VKPA 84621– montážní návod

Ford Mondeo III, Transit, motory 2.0 a 2.2 TDDI-TDCI
Jaguar X-Type s motory 2.0 a 2.2 D

Montážní návod SKF a změny v obsahu sady

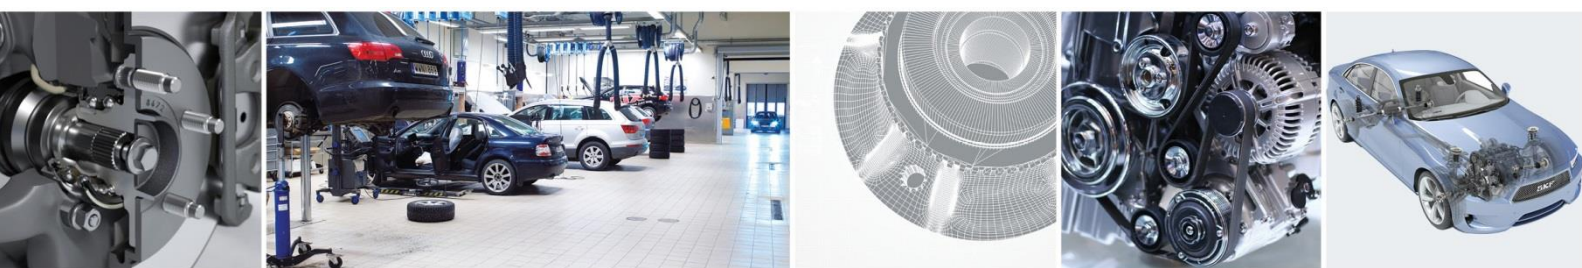
Vzhledem ke složitému montážnímu procesu spojenému se souvisejícími díly, které mohou ovlivnit výkon nově namontované vodní pumpy, přidává SKF do své sady VKPA 84621 několik dalších součástí pro kompletní profesionální opravu.

Přidané součástky:

- Kovové těsnění (blok na straně válců)
- O-kroužek na hřídeli
- O-kroužek pro termostát
- 4 šrouby

Doporučení pro výměnu pumpy VKPA 84621

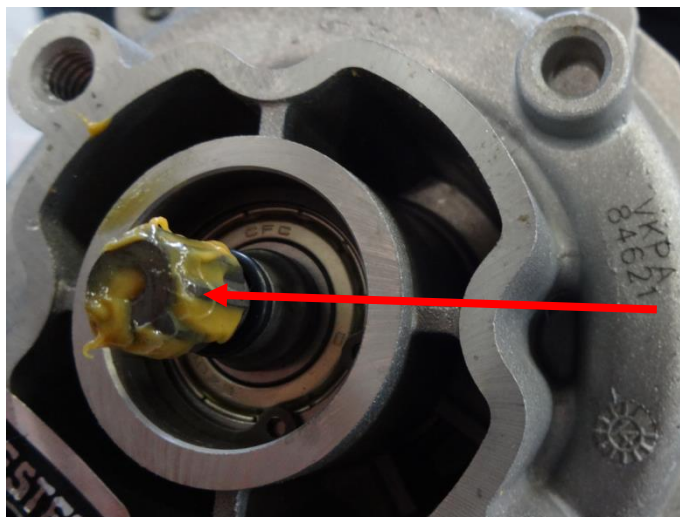
Pozor! Vždy zkontrolujte stav hřídele. Hlavním důvodem opotřebení drážek hřídele jsou vibrace motoru. Také zkontrolujte tlumící řemenici klikového hřídele a dvouhmotý setrvačnick.

Pumpa je poháněna přes drážkové spojení z čerpadla posilovače řízení, a proto musí být řádně promazaná.

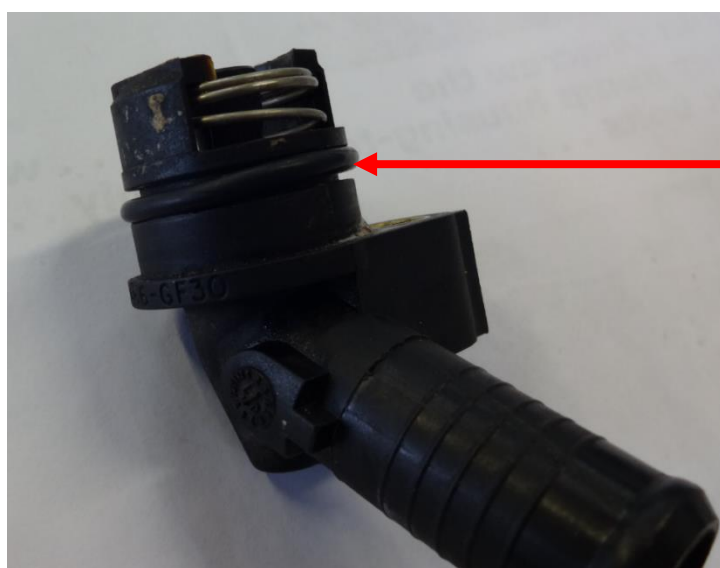
O-kroužek musí být správně nasazený, aby nedošlo k nechtěnému kontaktu a přenosu vibrací, které mohou poškodit vodní pumpu a její vrtulku.

Demontujte termostat ovládající teplotu oleje z těla pumpy a použijte nový o-kroužek ze sady SKF VKPA 84621.
